Elaflex führt ab Juli 2018 eine neue Aufhalteraste für ZVA Slimline 2 / ZVA Slimline 2 GR Zapfventile ein.

From July 2018 Elaflex will introduce a new hold-open latch for ZVA Slimline 2 / ZVA Slimline 2 GR nozzles.

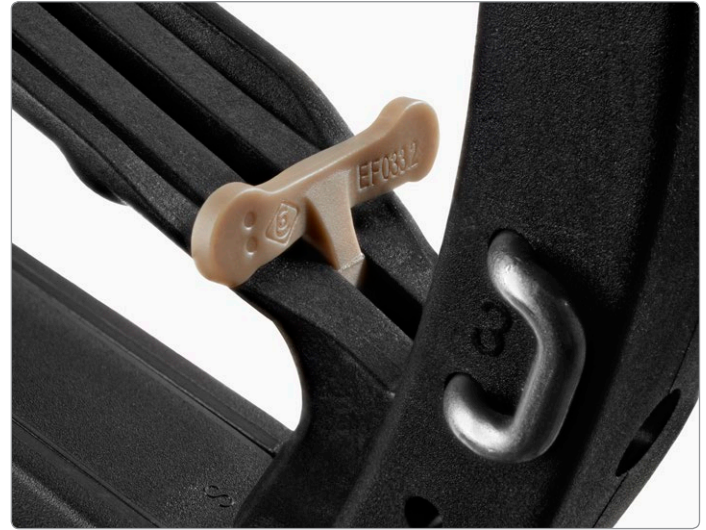
Form und Abmessungen der neuen Aufhalteraste **EF 033.2** sind identisch zum Vorläufer EF 033.1. Damit ist sie voll rückwärtskompatibel.

Das Material ändert sich von Stahl zu PEEK (Komposit-Kunststoff), um den Verschleiß zu reduzieren und somit die Dauerhaltbarkeit zu verbessern.

Die Funktion bleibt unverändert.

*Shape and dimensions of the new hold-open latch **EF 033.2** are identical to the predecessor EF 033.1. It is fully backwards compatible.*

The material changes from steel to PEEK (composite material) to increase resistance to wear and enhance its longevity.

The function remains unchanged.
